A10793 Ref. 0325/2017  
Programa de Revitalización  
del Centro Histórico  
AMSS  
OPAMSS

En relación a nota recibida el día 14 de Junio del presente año en el Departamento de Inspecciones y Licencias de Bienes Culturales Inmuebles sobre el proyecto denominado "Corredores Urbanos", al respecto le aclaro lo siguiente:

**A. Corredores Urbanos Peatonales – Siembra de Arboles**

**Grafico 1**

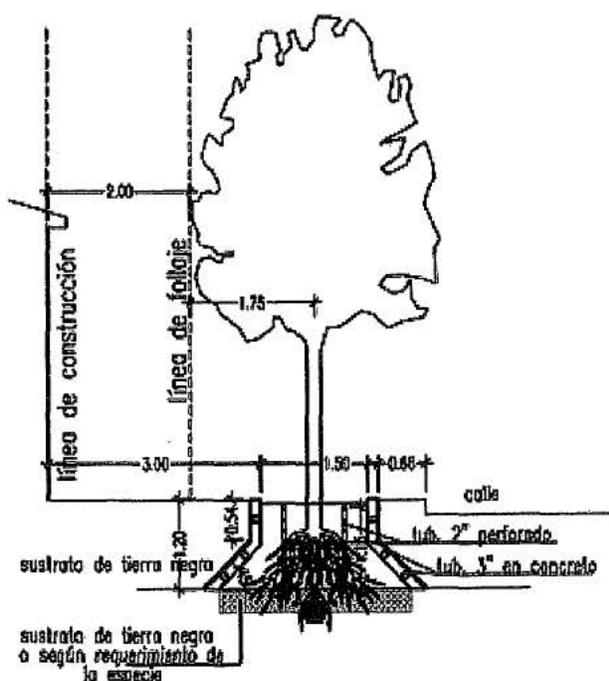
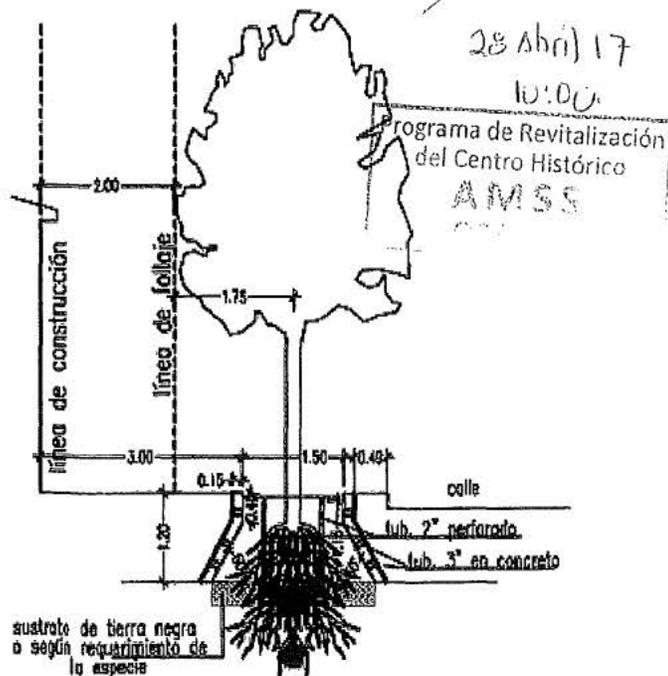
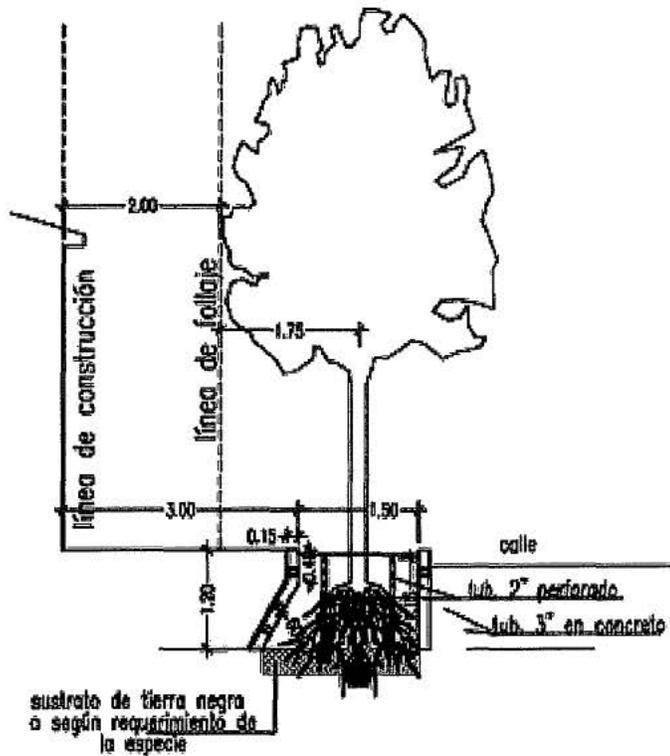
- ✓ Respecto a detalle propuesto sobre la forma de siembra del árbol, en la cual se indica la colocación de tubo circular de concreto para evitar crecimiento de raíces, específicamente detalle constructivo plasmado en la Hoja 15 de Corredores Peatonales y Hoja 17 de Corredores Vehiculares Restringidos, de acuerdo a consultada realizadas a biólogos especialistas del MUHNES, quienes indican que es necesario conocer las características de cada una de las especies propuestas, tales como: tipo de raíz, follaje, etc. Mismas que fueron solicitadas en el numeral 2 de la Resolución para un mejor análisis y propuesta de siembra. Sin embargo, para que el diseño presentado permita el correcto crecimiento de raíces, es necesario un rediseño de la siguiente forma:

- ✓ De acuerdo a grafico 1, se recomienda una mayor abertura en el área de acera donde se ubicara el árbol (1.50 mts) para permitir una mayor permeabilidad.
- ✓ Se adjunta copia de informe realizado por personal técnico del Herbario Nacional Museo de Historia Natural de El Salvador, en cual se indican recomendaciones a los planos presentados.

Detalle A: Raíces de Crecimiento Horizontal

Detalle B: Raíces de Crecimiento Vertical

Detalle C: En caso de Colindancia

Fig. 3. Detalle del área destinada para la siembra de cada una de los arboles

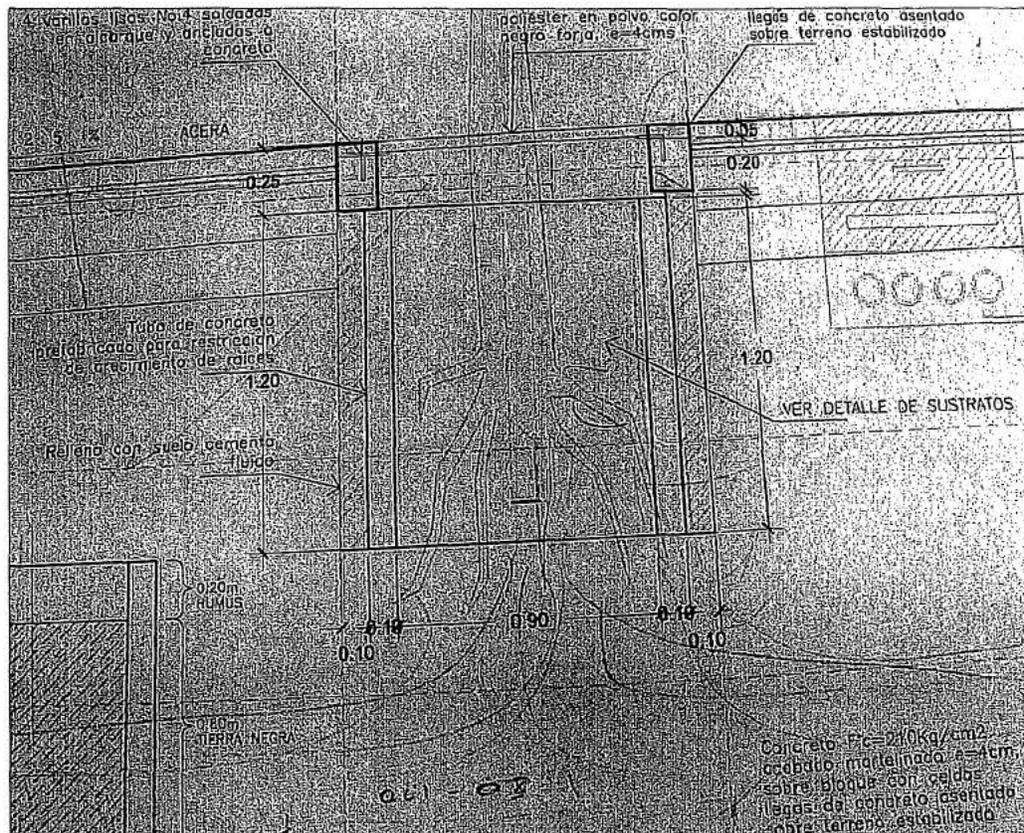
4. El espacio para hacer la perforación donde se realizara la siembra de 90x120 cm, consideramos es pequeño, para las especies que se han enlistado para sembrar.

3. Establecer el manejo, cuidado y protección para los árboles plantados (poda, periodicidad, control de plagas, etc.)
4. Con respecto al espacio donde se plantaran las especies sugerimos ampliar el espacio a 1.0 m de radio, lo cual dará a la planta 2.0 m de espacio donde se llevará a cabo la filtración de aire, agua y nutrientes; ya que se le colocaran rejillas a cada planta, lo que no limita el tránsito peatonal pero si la superficie filtración.
